8月8日 美浜原発の乾式貯蔵施設の審査会合

関電は周辺斜面の造成計画を変更 それでも土砂災害の危険はなくなる

2025 年 8 月 14 日 美浜の会

岩級区分図(3-3' 断面)

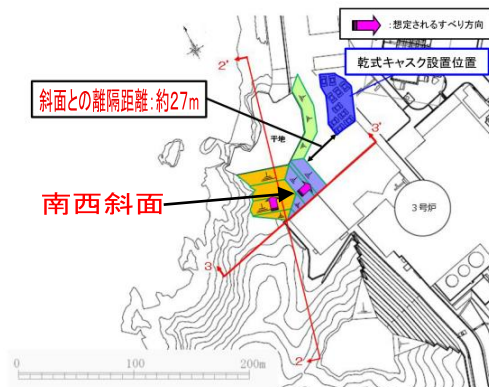
南西部斜面には、崩れやすい盛り土や埋め戻し土の部分があることが、以前の審査会合で指摘され、対応措置を要求されていた。関電は、これに対し盛り土や埋め戻し土を除去するために下図（8 月 8 日の関電資料 1※¹の 8 頁）の 3

ように造成し直すと回答した。
見直し前の勾配は 1:1.8（約 29 度）だったが、見直し後は一番下の斜面の勾配が 1:1.4（約 36 度）となる。斜面全体の平均でも 30 度以上の傾斜であり、一層危険な「急傾斜地」となる。

周辺斜面及び乾式キャスクの位置関係(平面図)
(関電資料に「南西部斜面」の文言と矢印を追加)

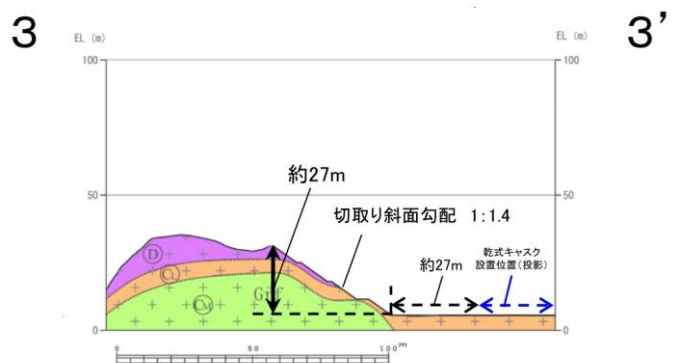
造成計画の見直しによって、南西部斜面と乾式貯蔵施設との離隔距離は、約 22m から約 27m へとわずかに長くなった（下図。8 月 8 日の関電資料 1※¹の 17 頁）。だが斜面の高さは約 27m なので、斜面の高さの 1.4 倍の基準（「原子力発電所の基礎地盤及び周辺斜面の安定性評価技術」）だと、約 $27\text{m} \times 1.4 = 37.8\text{m}$ の離隔が必要である。約 27m の離隔では不十分であり、斜面が崩れ

れば土砂が乾式貯蔵施設に流れ込む可能性がある。

国交省による「宅地防災マニュアル」では、勾配 30 度以上の斜面が「急傾斜地崩壊危険斜面」とされ、斜面の下端から斜面高さの 2 倍までを「危険箇所」と定めている（8 月 8 日審査会合 資料 1 64 頁）。この規定によれば、高さの 2 倍である約 $27\text{m} \times 2 = \text{約 } 54\text{m}$ の範囲が「危険箇所」となる。乾式貯蔵施設の大部分がこの範囲に入る。
